**ZIE BIJZONDERE  
VOORWAARDE(N)**

DOORSNEDE A-A  
schaal 1/50 afmetingen in cm  
nieuwe toestand  
terreinprofiel ONGEWIJZIGD

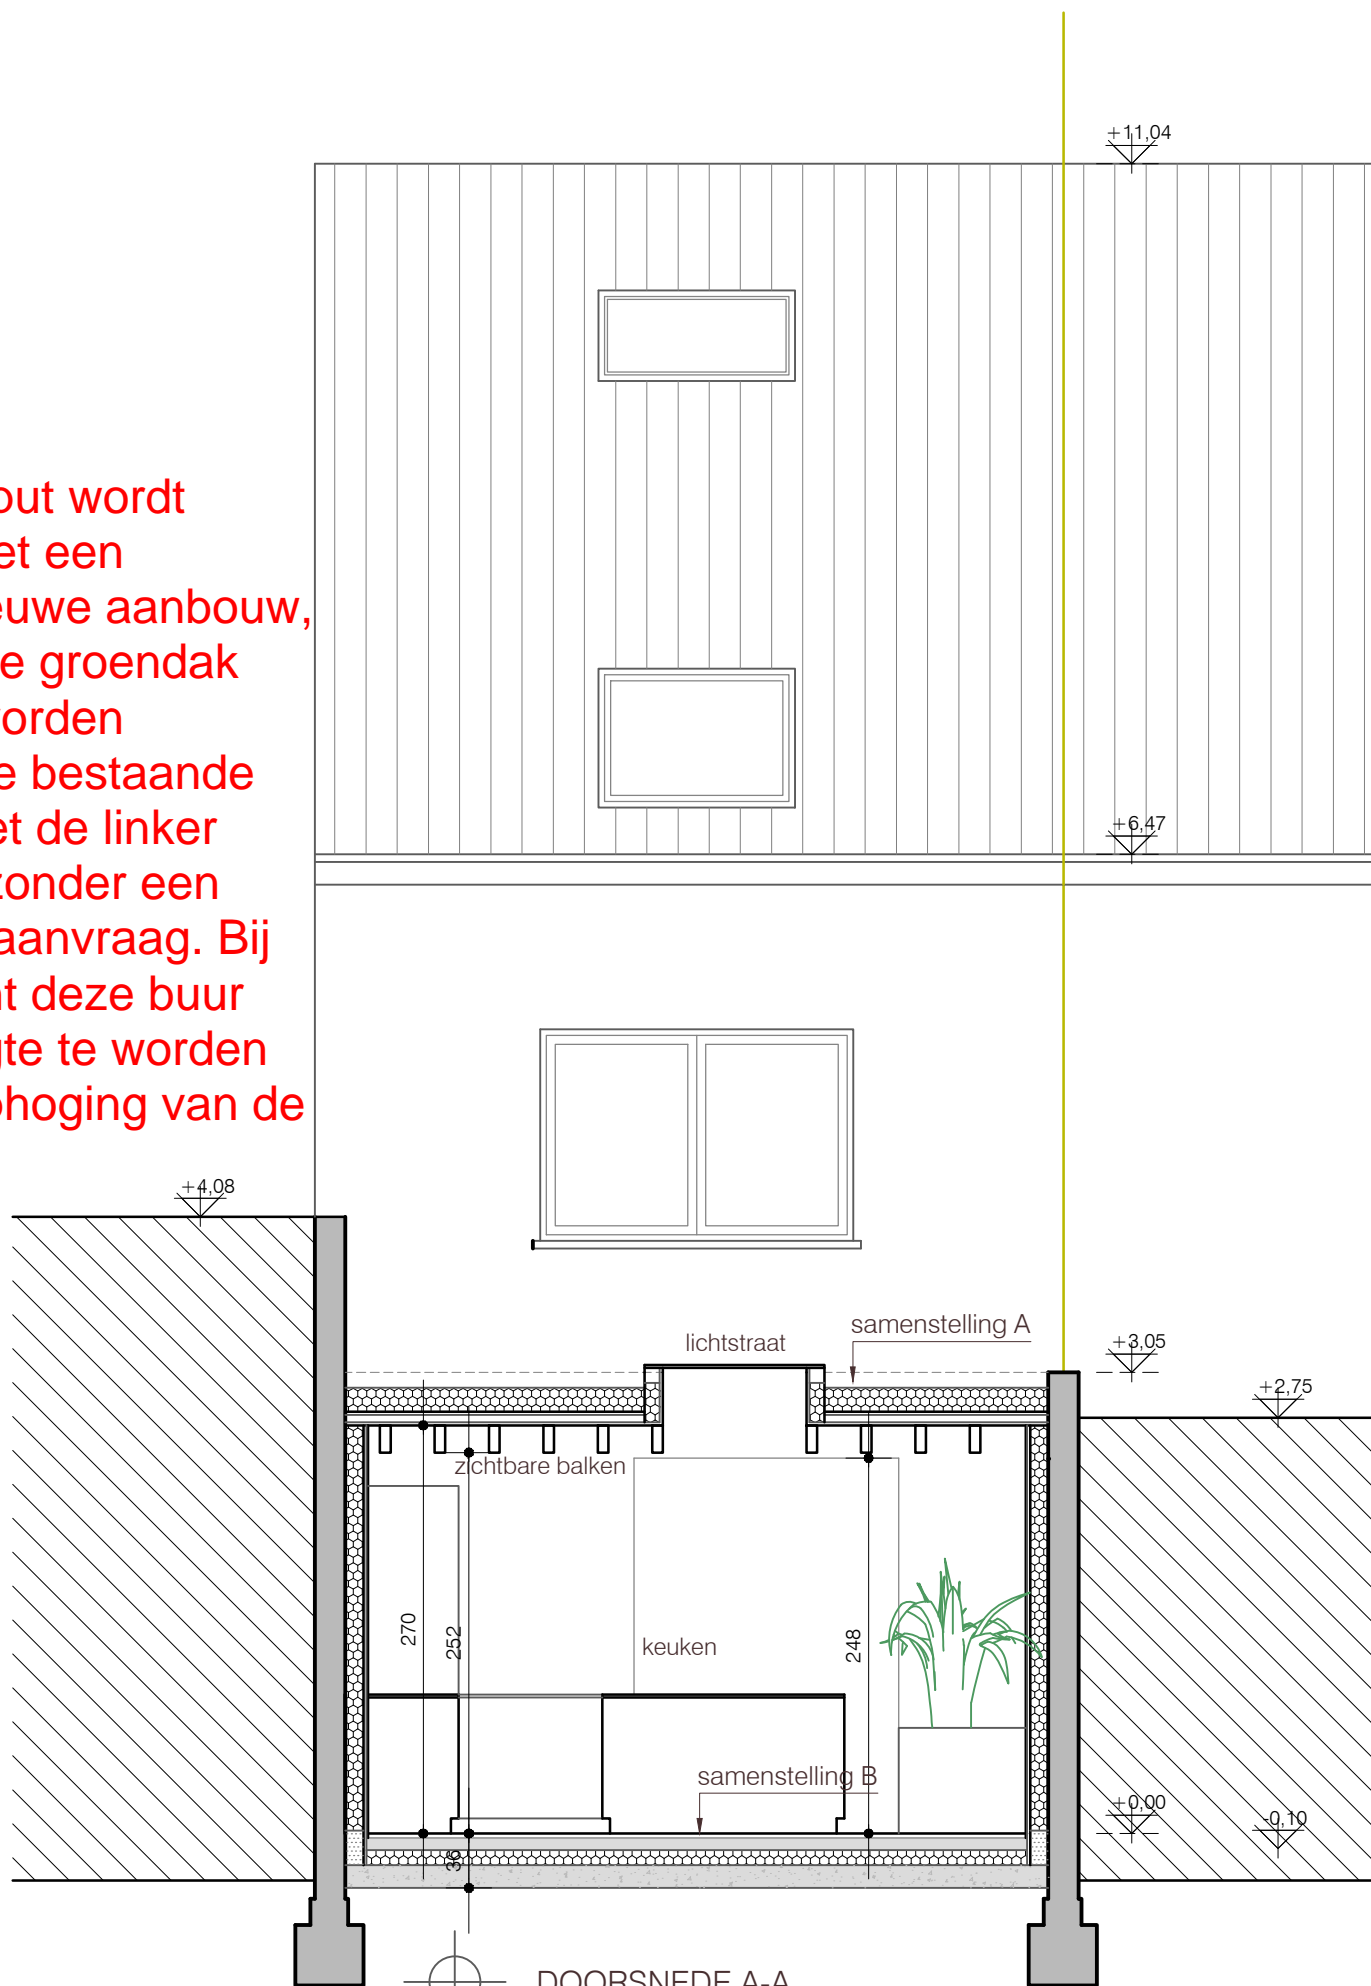
Als de hemelwaterput wordt gecompenseerd met een groendak op de nieuwe aanbouw, dan mag het nieuwe groendak echter niet hoger worden opgetrokken dan de bestaande scheidingsmuur met de linker aanpalende buur, zonder een nieuwe omgevingsaanvraag. Bij een hoger dak dient deze buur immers op de hoogte te worden gebracht van de ophoging van de scheidingsmuur.
